Progetto per la realizzazione di impianto eolico denominato "Poggio alle Pancole" Comune di Lajatico (PI).
Codice della procedura 7874 data di avvio 4-1-2022.

Progetto per la realizzazione di un impianto eolico, denominato "Poggio alle Pancole", costituito da n. 7 aerogeneratori, per una potenza complessiva pari a 42 MW, e delle rispettive opere di connessione alla RTN, da realizzarsi nel Comune di Lajatico (PI). Cod procedura 7874

OSSERVAZIONI – ALLEGATO 3

DOC 1

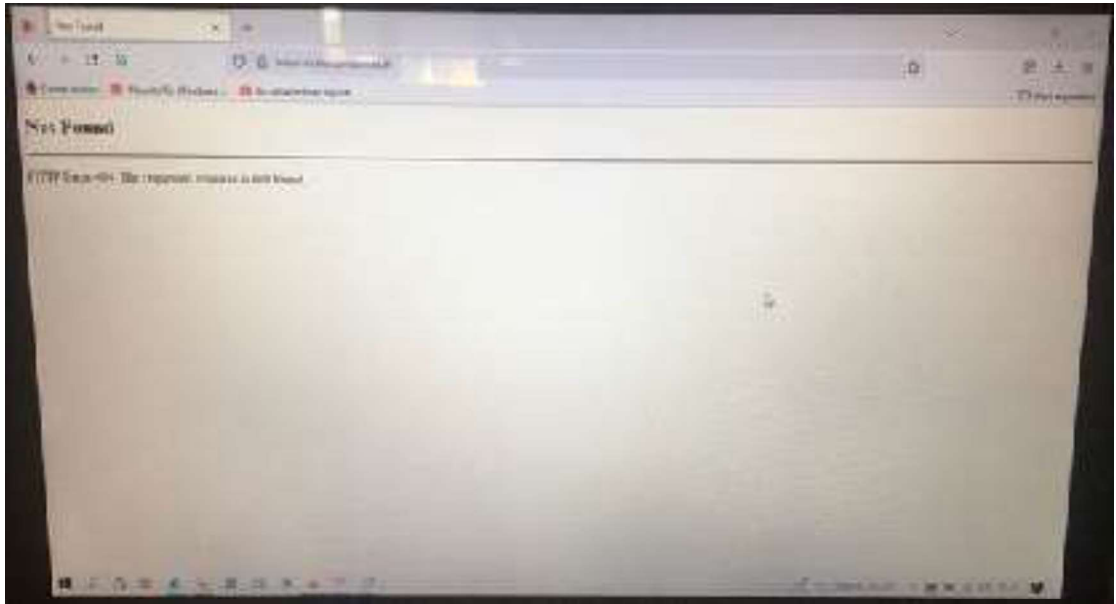
Preliminarmente, preme evidenziare che si riscontrano anomalie e scarsa trasparenza per l'accesso al sito web del MITE ove effettuare la pubblica consultazione della documentazione progettuale, a cominciare dall'AVVISO PUBBLICO che indica un link non funzionante (www.va.minambiente.it) (vedi **DOC. 1**).

DOC 3

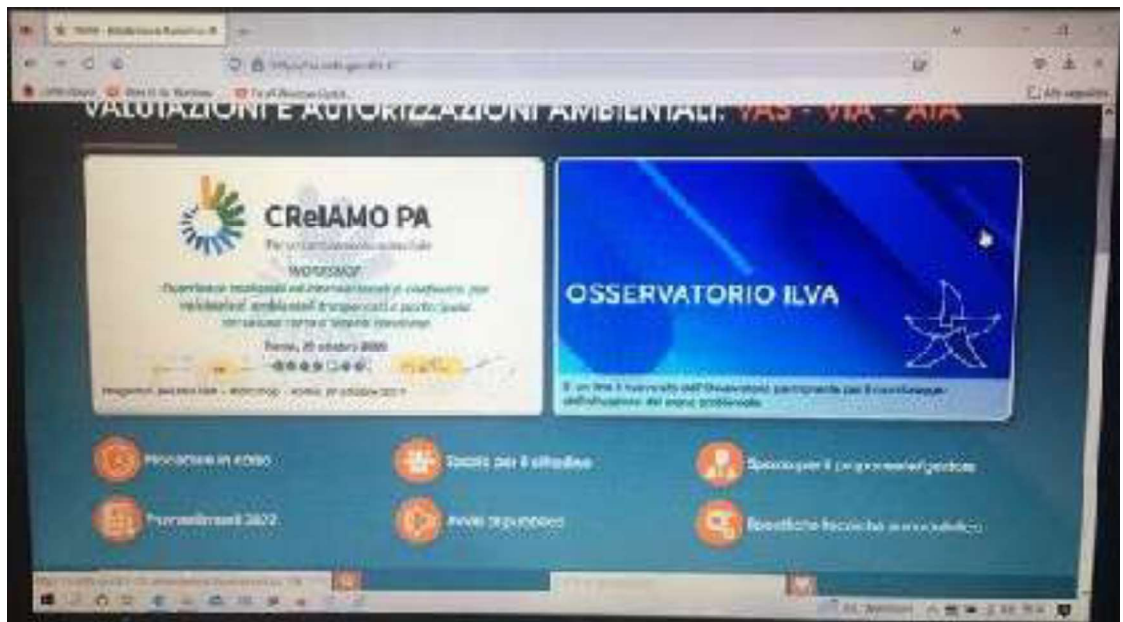
Facendo un altro percorso per accedere ai documenti del progetto e cioè cercando sul motore di ricerca il Ministero della Transizione Ecologica ed entrando nel sito web del MITE – Valutazioni e autorizzazioni ambientali - VAS-VIA-AIA e cliccando su procedure in corso (vedi **DOC. 2**), si aprono elenchi di pratiche di cui 1848 riguardanti la “Valutazione Impatto Ambientale”; in nessuna delle sottovoci compare il progetto in argomento, nemmeno tra quelle che riguardano la legge obiettivo (vedi **DOC. 3**).

DOC 4

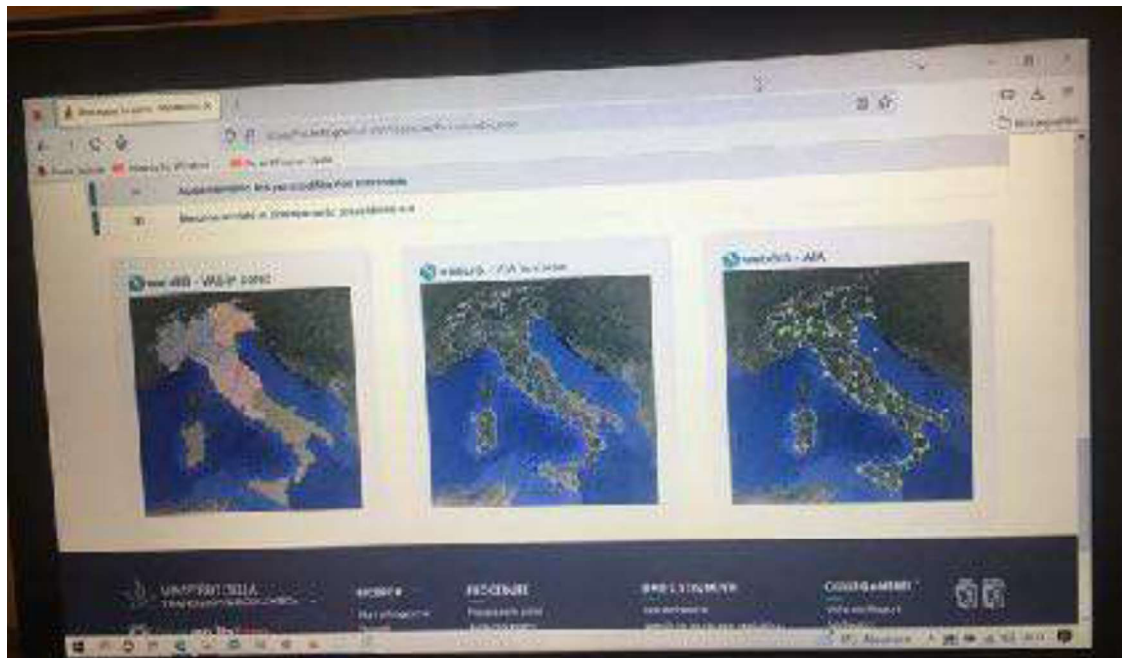
Addirittura se proviamo a reperire il progetto aprendo webGIS delle VIA in corso situato nel riquadro centrale in basso (vedi **DOC. 4**), una volta cliccato, dopo molto tempo di attesa e numerosi tentativi di accesso, ci appare la schermata con su scritto “*Errore caricamento pagine - Tempo di connessione scaduto*” (vedi **DOC. 5**).

DOC 6

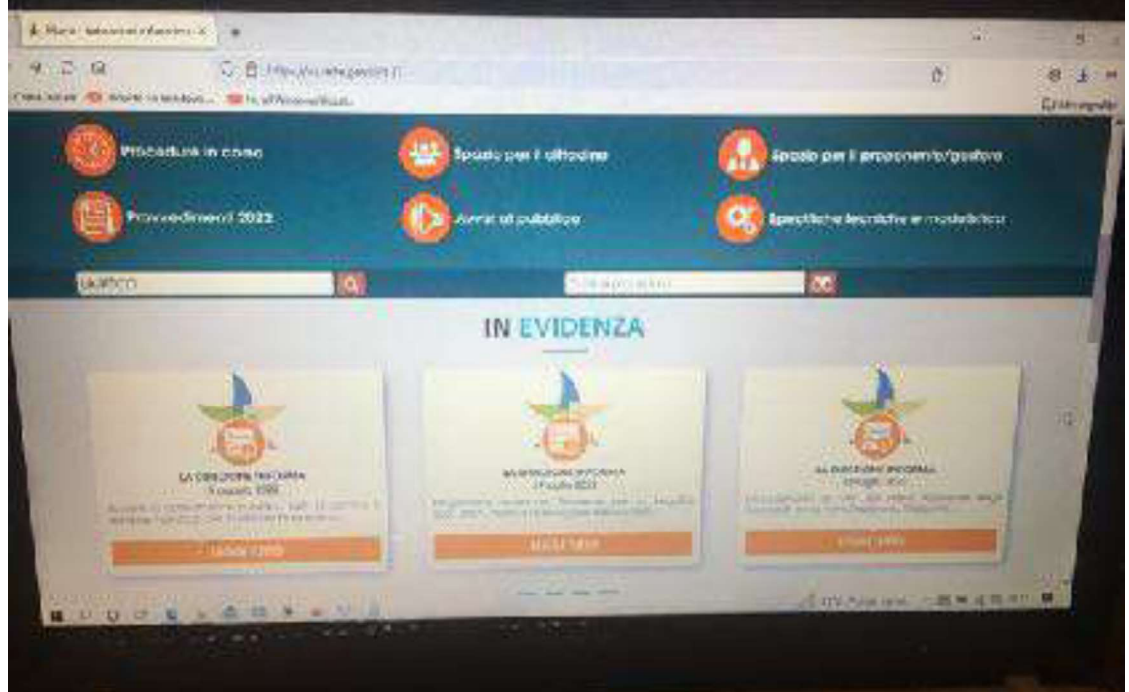
Neanche ritornando sulla home page del MITE valutazioni e autorizzazioni ambientale, nella barra in basso, scrivendo “LAJATICO” si riesce ad entrare in una pagina che contiene un elenco con il progetto in argomento: la schermata che appare dice infatti che “*Si è verificato un errore*” (vedi **DOC. 6 e 7**).

Estratto tavola 20V036_L_Visibilita_Lajatico_beni_A1_DEF.pdf

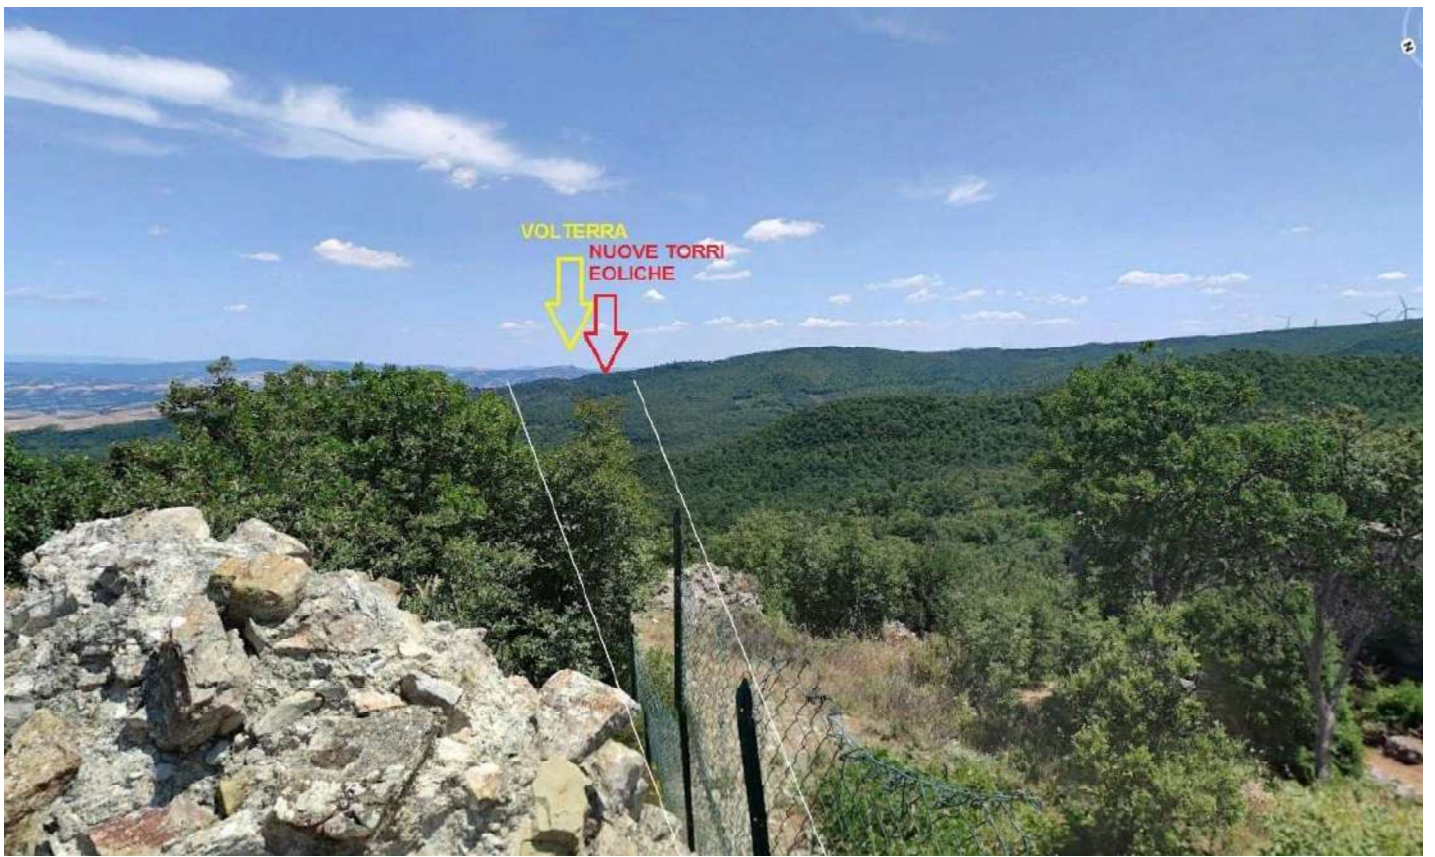
Posizione della Rocca di Pietracassia al centro delle direttrici visive verso i Monti Pisani (rocca della Verruca), Isola d'Elba (Rocca del Volterraio), Volterra

Esistono già alcuni parchi eolici in zona visibili dalla Rocca, il più vicino a sud-est a circa 4 chilometri, un altro a ovest a circa 6 km, ma per fortuna essi non impattano sulle direttrici principali di cui sopra.

Il progetto del nuovo parco eolico invece è posto proprio lungo la direttrice Rocca di Pietracassia – Volterra, e le prime torri eoliche sono site ad una distanza molto ridotta dalla Rocca (meno di 2 chilometri). La realizzazione del Parco potrebbe perciò distruggere per sempre la più importante direttrice visiva storica che ancora possiamo apprezzare, con grave, insipiente e irreparabile danno al paesaggio, alla storia e alla cultura del territorio.

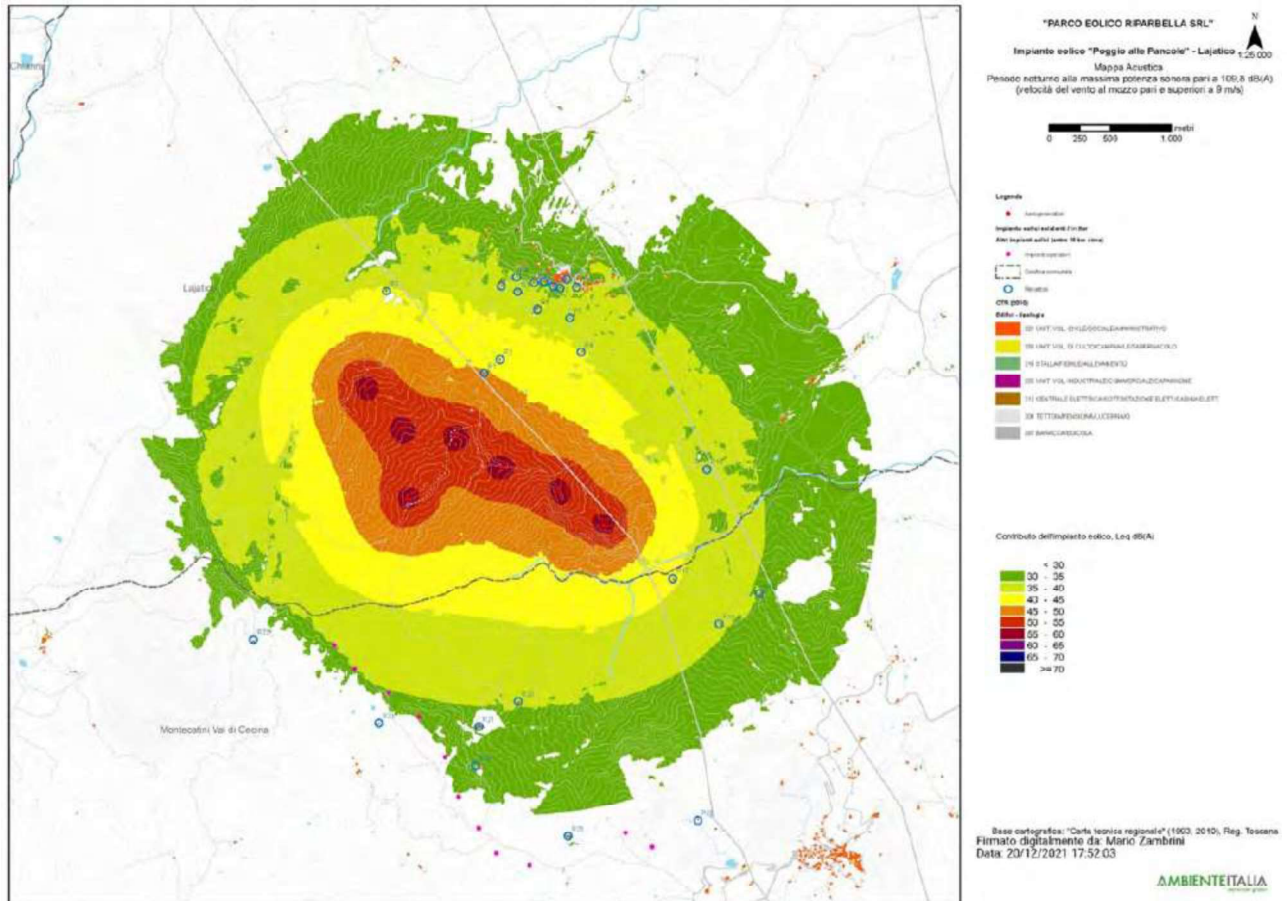
4. L'osservazione ancora più cogente riguarda l'assunto dell'abbattimento di una parete a finestre aperte pari a 10 dB. 10 dB di abbattimento, prova qualsiasi misura che si possa fare in qualsiasi situazione, può andare bene in caso di parete molto grande, di importante R_w e con finestra piccola, inferiore al 5% della superficie finestrata. Già una stanza normalissima di una cameretta con finestra 1,2x1,4, mediante misura a 1 m dalla facciata in esterno e una all'interno con fonometro a 1 m dalla finestra aperta e oltre 1 m dalle altre superfici riflettenti microfoni a 1,5 m di altezza non presenta abbattimento del rumore superiore a 6 dB, a meno di non avere all'interno un ambiente sovraccarico di arredi solo fonoassorbenti in una condizione assolutamente non realistica. Se poi ci spostiamo a una camera con una banale porta finestra da 1,2mx2,4m si perde un ulteriore dB di abbattimento e in situazioni, che esistono tranquillamente, di infissi ampi (tipo 1,8x2,4 o 2x2,4 o anche oltre) si arriva a situazioni in cui l'unico abbattimento che offre la parete è la riduzione di 3 dB dati dai coefficienti di riflessione di facciata. Coefficiente di riflessione di facciata che, oltretutto, qui non risulta valutato.

Se ne deduce che ipotizzando un abbattimento delle pareti inferiore a quello della valutazione e conforme alle stime riportate il criterio differenziale a finestre aperte si applica e SI SUPERA, sempre con riferimento ai bassi livelli di rumorosità registrati e che sono caratteristici della zona.

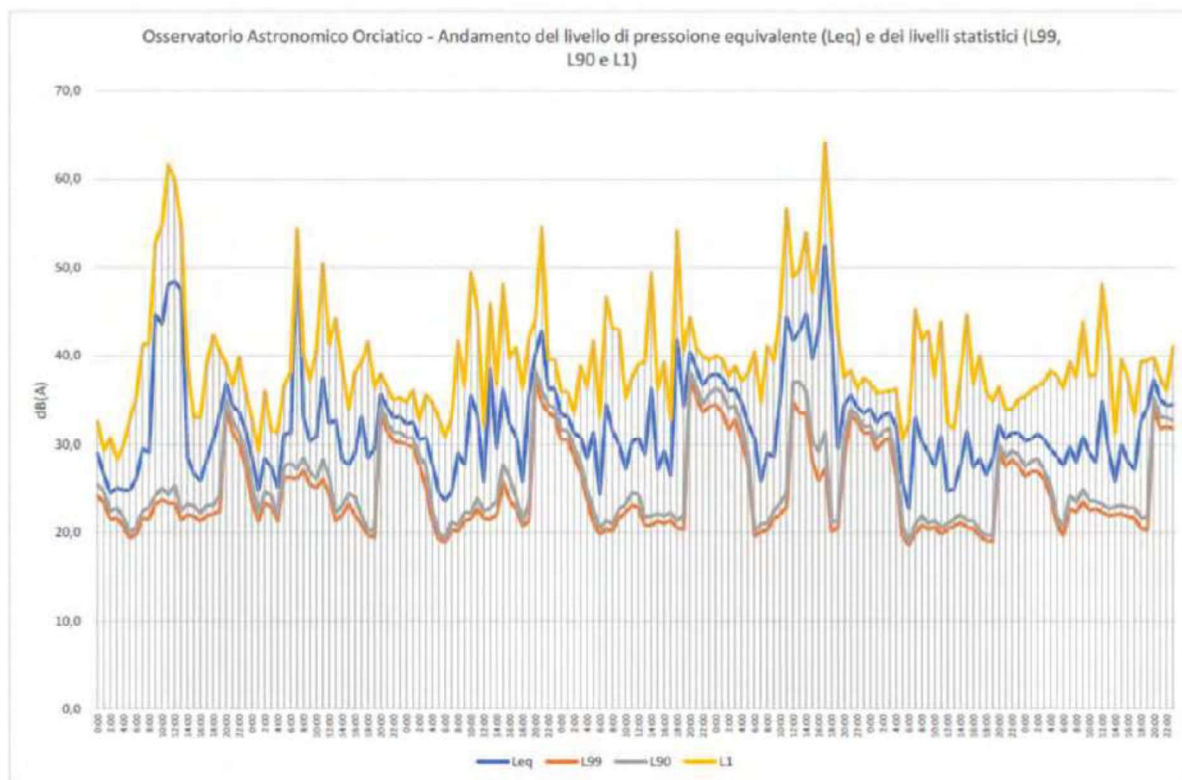
pagina 28 che in corrispondenza di livelli di pressione equivalente Leq intorno ai 45 dB(A), i livelli

di pressione istantanea L1 si aggirano intorno ai 63 e 65 dB(A) o comunque superiori a 50 dB(A) e questo per periodi di 4 e 9 ore, quindi per buona parte della giornata.
